NOTA UGP/CPI N.º 15/2020

La Supervisión de la Coordinación de Proyectos de Infraestructura, del Programa "Desarrollo Infantil Temprano", del Ministerio de Salud Pública y Bienestar Social, se dirige a Usted en atención a las peticiones de ampliación de montos y plazos presentadas por las empresas: **RITTER CONSTRUCCIONES SRL y CONSTRUCTORA FENAR**, para las obras **USF – CONCEPCIÓN - CP N.º 03/2019**, detalladas en el resumen y documentos de respaldo del anexo.

NOTA DE APROBACIÓN DE ADICIONALES

Descripción del llamado: CONTRATO DGAF/UGP 02/2020 SP N° 03/2019 "SERVICIO DE FISCALIZACIÓN DE OBRAS CIVILES DE UNIDADES DE SALUD FAMILIAR DE CONCEPCION" (SBMC) SEPA: PR-L1051-480-SBMC-CF ID N.º 365.814
Asunto: Remitir nuevas en la planilla de resumen de ampliación de plazos y resumen de obras adicionales.

CASETA DE RESIDUSO TIPO

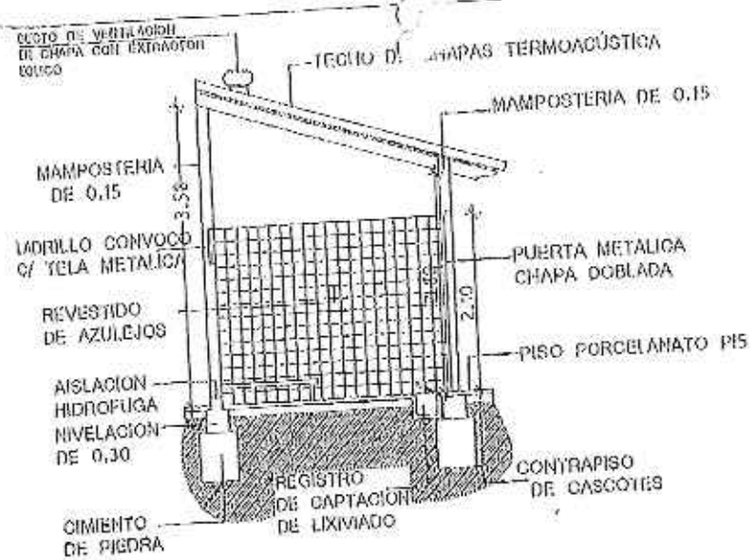
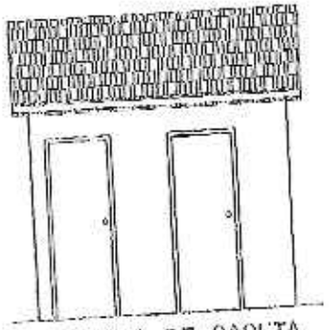
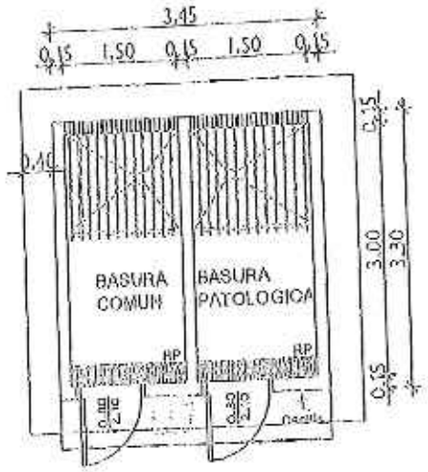
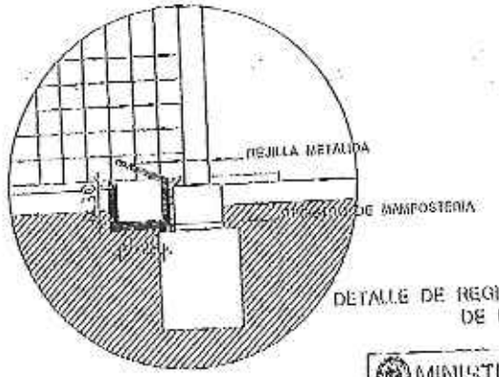
REFERENCIA : Remisión de planos y planillas Casetas de Residuos, Toten y placas de Inauguración.

A la Gerencia General de la Unidad de Gestión del Programa de Desarrollo Infantil Temprano, BID – MSP y B.S. Contrato de Préstamo No.2667/OC – PR y en cumplimiento a la Resolución SG No. 226/19 *"Por la cual se aprueba la nueva tipología de la Unidad de Salud de la Familia –USF Estándar Tipo A- Para su respectiva Implementación y Ejecución por parte de las Dependencias Responsables del Ministerio de Salud Pública y Bienestar Social"* se remite planos de Casetas de Residuos, Toten y Placa de Inauguración a ser incorporadas a cada unidad de las 60 USF en ejecución, las mismas cuentan con una planilla de Rubros que debe ser completada en base a los rubros ofertados por cada empresa constructora.

Los planos y planillas deberán ser remitidos a Ritter Construcciones SRL., Consorcio Levy –Gamarra, Constructora Fenar, Empaicsa y Yatyta S.A. y las mismas ,una vez verificadas y aprobadas ser incorporados a cada contrato en forma adicional.

TOTEM

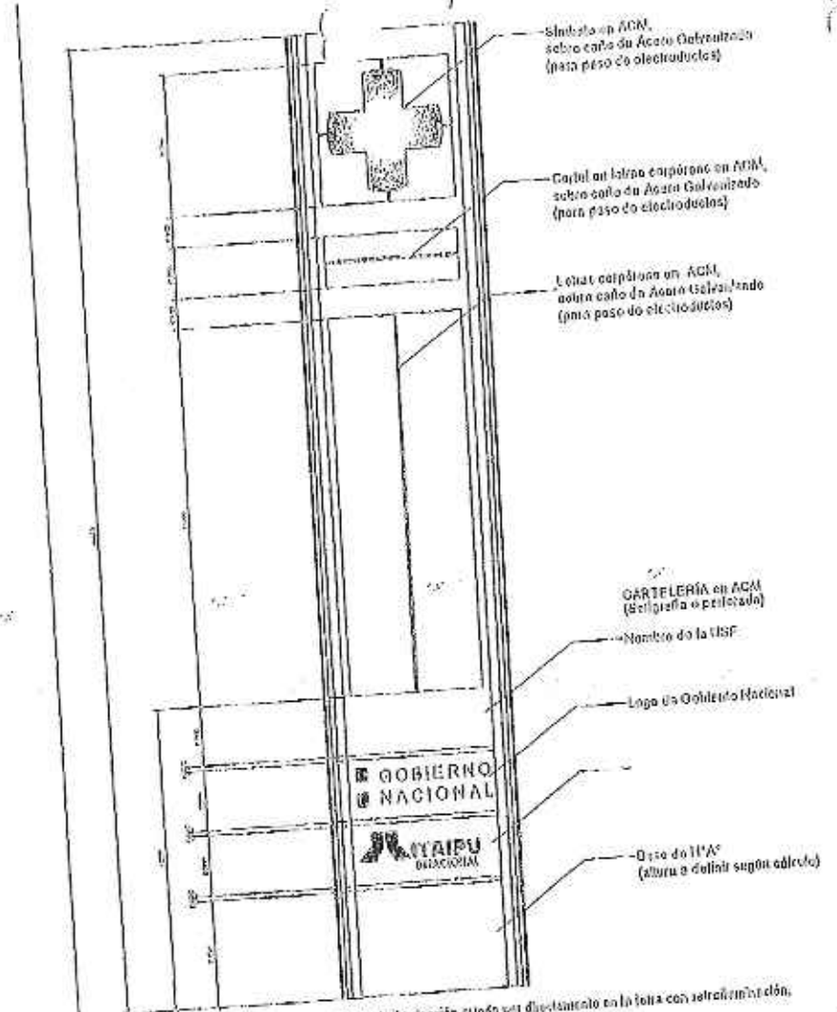
OBSERVACIÓN: en las Letras corpóreas, la iluminación puede ser directamente en la letra con retroiluminación, o en forma indirecta con iluminación adosada a los paneles laterales

PLANTA ACOTADA

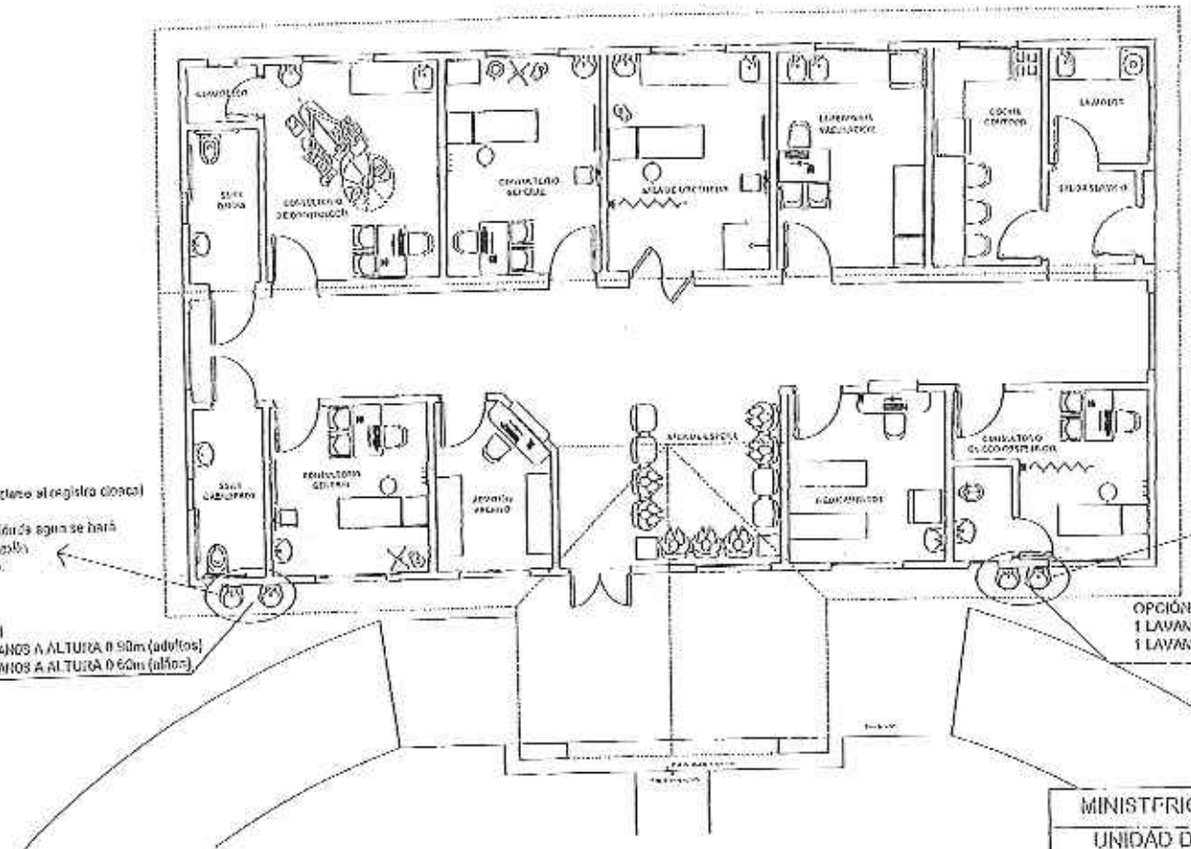
El objetivo de la presente nota es el de transmitirles la solicitud de la Dirección de Atención Primaria de la Salud para la incorporación de dos lavamanos, en el exterior de las Unidades en construcción, solicitud que radica en la necesidad de garantizar la higiene de manos de los usuarios y funcionarios de la misma antes de ingresar, todo ello dentro de las acciones de contingencia en que se encuentra el País ante la Pandemia por el Covid-19.

A los efectos de la solicitud se remite adjunto un plano con las posibles ubicaciones según la propuesta aprobada por la DAPS, bajo las siguientes condicionantes:

- Instalación de dos lavamanos de loza pequeños, altura y separación indicada en plano que se adjunta, para adultos y niños respectivamente.
- Se sugiere ubicar los lavamanos en el frente la unidad cercanos a baños, cocina o lavadero a fin de acortar distancias en la extensión de cañerías y desagües.
- Para el desagüe de los lavamanos se indica que sean conectados a los registros cloacales existentes más cercanos previendo instalarlos con cañería sifonada.
- Las instalaciones deber ser de carácter provisorio por lo tanto las cañerías deber ser externas y adosadas a los muros, evitando en todos los casos embutir en las paredes existentes, para un fácil retiro posterior sin causar mayores daños a la infraestructura.

Deberá conectarse al registro cloacal existente.
La alimentación de agua se hará desde la conexión más próxima.

OPCIÓN 1
1 LAVAMANOS A ALTURA 0.90m (adultos)
1 LAVAMANOS A ALTURA 0.60m (niños)

Deberá conectarse al registro cloacal existente.
La alimentación de agua se hará desde la conexión más próxima.

OPCIÓN 2
1 LAVAMANOS A ALTURA 0.90m (adultos)
1 LAVAMANOS A ALTURA 0.60m (niños)
